改善箇所説明図

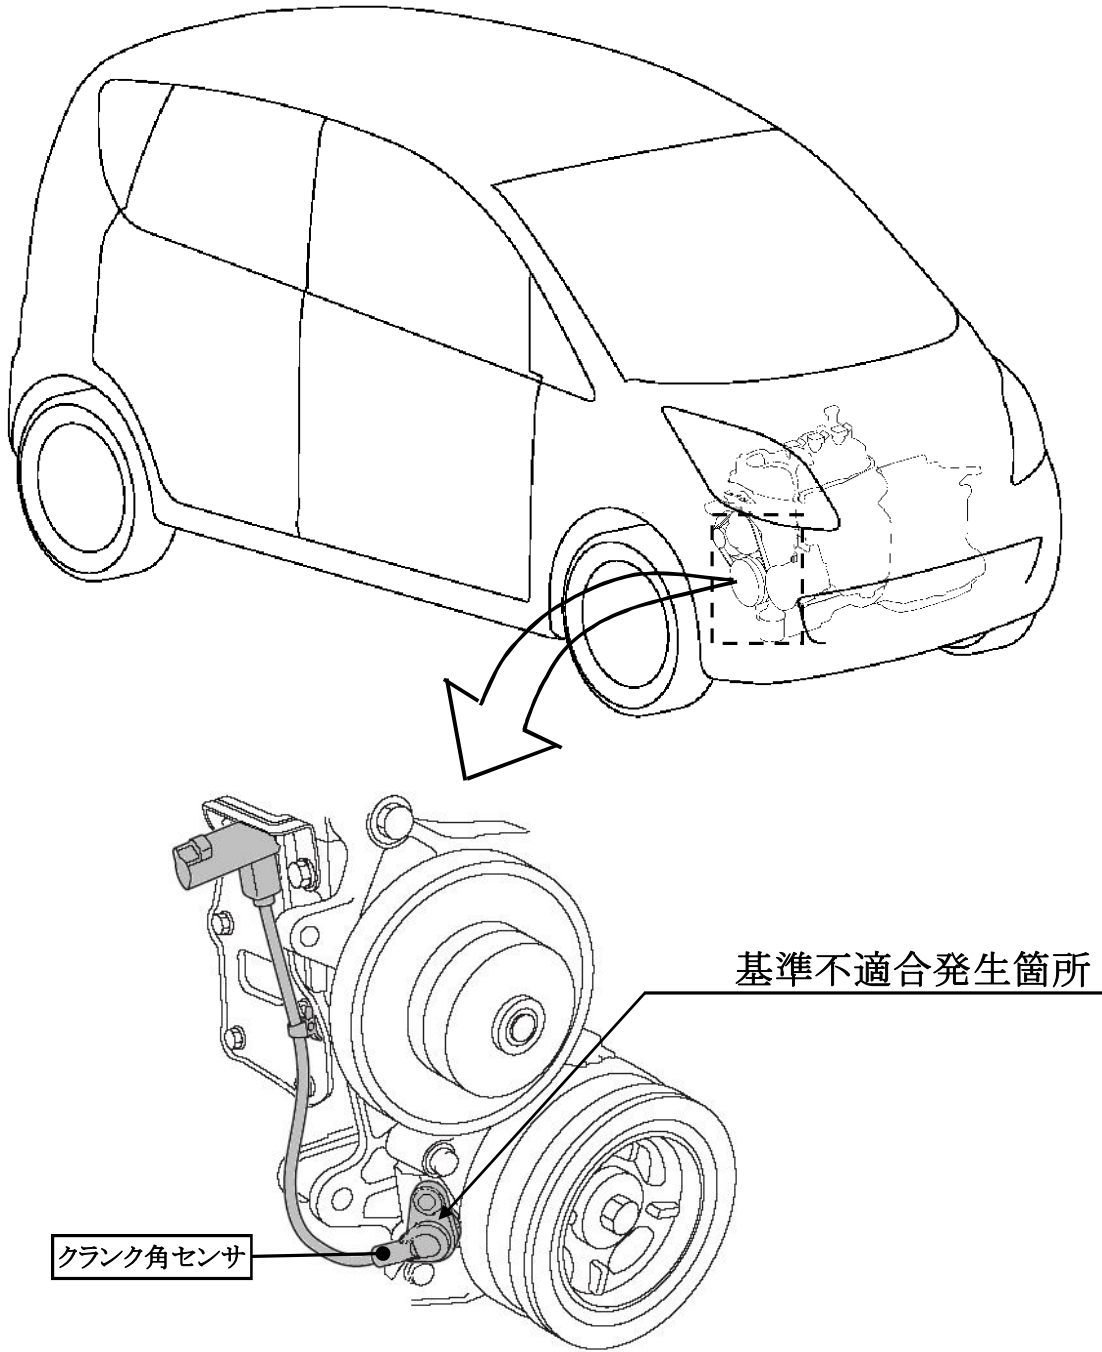
エンジンのクラック角センサにおいて、内部コイルの耐久性が不足しているため、低速ギア使用による全開加速走行など、エンジン回転数が高い運転を繰り返すと、クラック角センサに過大な振動が加わり当該コイルが断線する場合があります。そのため、走行中にエンジンが停止する、あるいは、エンジンが始動できなくなるおそれがある。

- ①全車両、クラック角センサを対策品と交換する。但し、部品の準備に時間を要することから、部品が供給出来るまでの暫定措置として、エンジン制御プログラムをエンジン最高回転数を下げる仕様に書き換え、後日クラック角センサを対策品と交換し、エンジン制御プログラムを元の仕様に書き換える。
- ②全車両、クラック角センサを対策品と交換する。

識別 : 運転者席ドアチェッカーのボデー取付け部下側に黄色ペイントを塗布する。
